## 附錄二 書面審查意見回覆表

「國立臺灣大學校總區之教學大樓二期等七件新建工程環境影響說明書」  
變更內容對照表(變更建築量體)

書面審查意見回覆表(1/9)

附件一、教學大樓停車場變更後各樓層停車動線及停車位空間設置圖說(2/2)

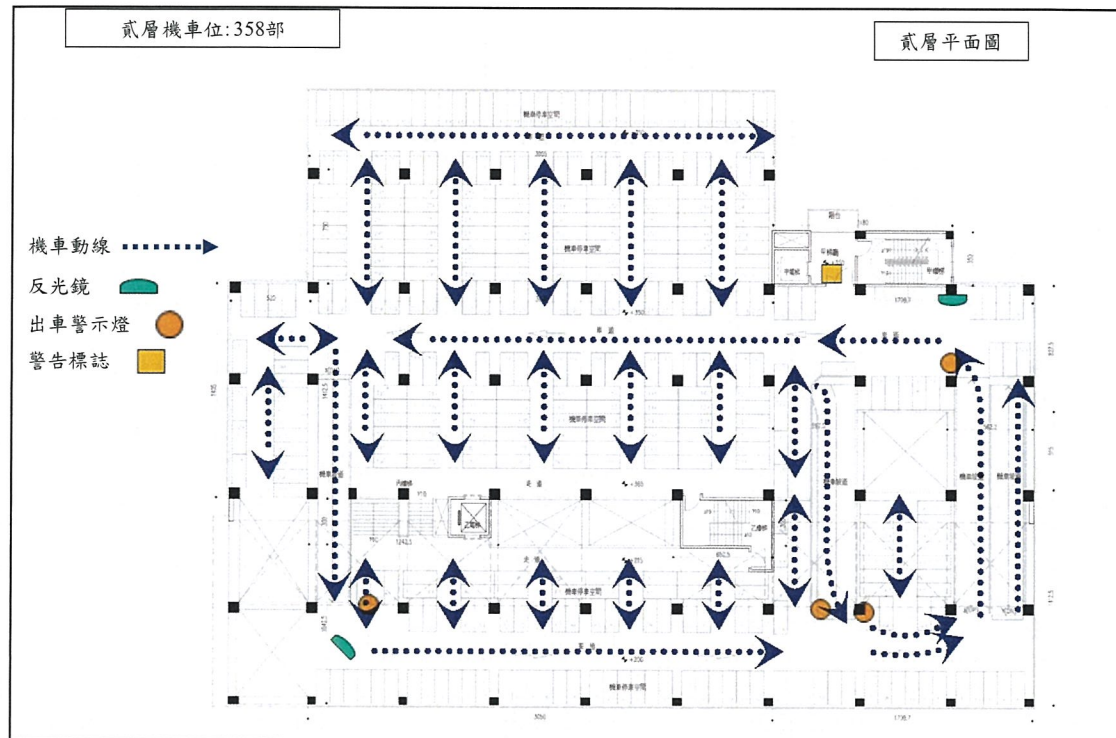
| 審 查 意 見                                                                                         | 回 覆 說 明                                                                                                                                                                            | 備 註 |
|-------------------------------------------------------------------------------------------------|------------------------------------------------------------------------------------------------------------------------------------------------------------------------------------|-----|
| 教學大樓停車場變更前後地上及地下樓層數有變動，而其停車動線及各樓層設置停車位空間及車位數如                                                   | 有關教學大樓停車場變更後停車動線及各樓層停車位空間及車位數設置圖，詳如附件一。                                                                                                                                            | 附件一 |

| 審 查 意 見                                                             | 回 覆 說 明                                                                                                                                                                                                                                                                                                                                                                            | 備 註 |
|---------------------------------------------------------------------|------------------------------------------------------------------------------------------------------------------------------------------------------------------------------------------------------------------------------------------------------------------------------------------------------------------------------------------------------------------------------------|-----|
| 何？應以圖說明並評估分析之。                                                      |                                                                                                                                                                                                                                                                                                                                                                                    |     |
